**Artikel:** Flach- oder Steildach auf einem Spital?  
**Autor:** Redaktion  
**DOI:** <https://doi.org/10.5169/seals-45480>

## WETTBEWERB FÜR EIN FRAUENSPITAL DER KANTONALEN KRANKENANSTALT IN AARAU.

## Flach- oder Steildach auf einem Spital?

6. Rang, Nr. 63 (Ankauf).  
Arch. Alfr. Gradmann, Zürich.  
Grundrisse 1 : 600.  
Südfront und Schnitt 1 : 700.

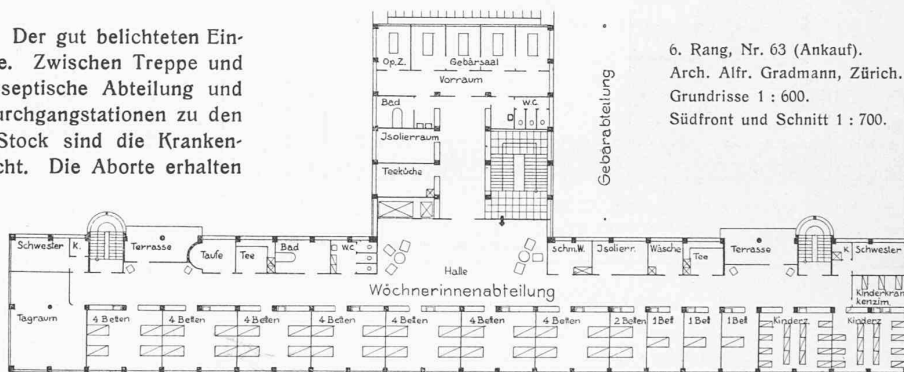
poniert. Die Lage der septischen Abteilung zwischen Sprechstunden-Abteilung und Behandlungstrakt ist zu beanstanden. Die Belichtung der Gänge ist ausreichend, die der Mittelhallen jedoch zu karg. Die Organisation der Operationsabteilung ist gut; doch sollten die Operationssäle eine grössere Höhe erhalten. Im Aufbau kommt das Konstruktionsprinzip klar zum Ausdruck; eine niedrige, geschlossene Fensterbrüstung wäre indessen den vorgeschlagenen teuren, bis an den Fussboden durchgehenden Verglasungen vorzuziehen. Während die Mittelpartie der Nordfront gut gelöst erscheint, bringen die seitlichen Nebentreppen und Loggien eine gewisse Unruhe in den Baukörper.

7. Rang, Entwurf Nr. 48 (Ankauf).  
Arch. A. & H. Oeschger, Zürich.

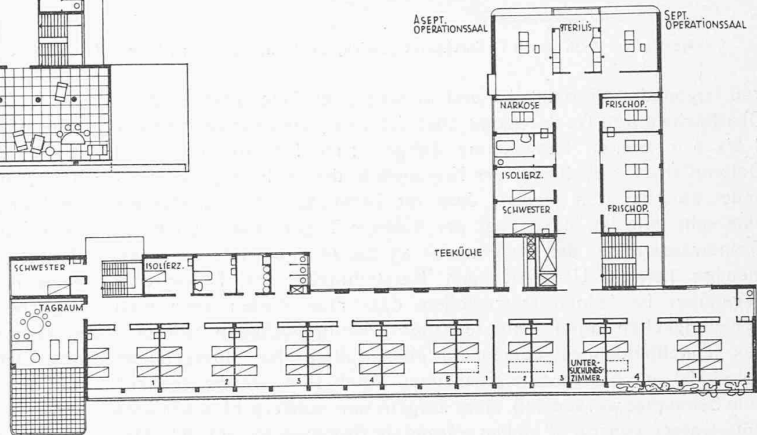
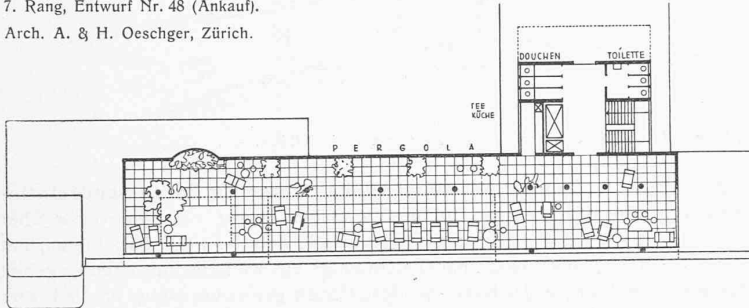
Nr. 48 „Sol“. Situation im allgemeinen richtig. Der geringe Kubus des Entwurfes resultiert im wesentlichen aus dem Verzicht auf hallenartige Erweiterungen in den Obergeschossen. Im Erdgeschoss ist der Windfang zu eng. Der gut belichteten Eingangshalle fehlt die Beziehung zur Treppe. Zwischen Treppe und Lift fehlt der notwendige Abstand. Die septische Abteilung und die Räume der Nachtwachen sind als Durchgangstationen zu den Sprechstundenräumen abzulehnen. Im I. Stock sind die Krankenzimmer in vorbildlicher Weise untergebracht. Die Aborte erhalten Querlüftung. Wie im Erdgeschoss sind der enge Durchgang zwischen Treppe und Lift und auch der ungenügend belichtete und belüftete Korridor der Operationsabteilung als nachteilig zu bezeichnen. Die Ueberhöhung des Operationssaales genügt nicht. Abgesehen von den im Operationsgeschoss enthaltenen Mängeln, die sich im II. Geschoss wiederholen, ist dort die geburtshilfliche Abteilung vorteilhaft untergebracht. Das Sonnenbad ist sowohl in seinem gedeckten wie im ungedeckten Teil überdimensioniert. Die schmalen Balkone würden besser durch niedrige Fensterbrüstungen ersetzt.
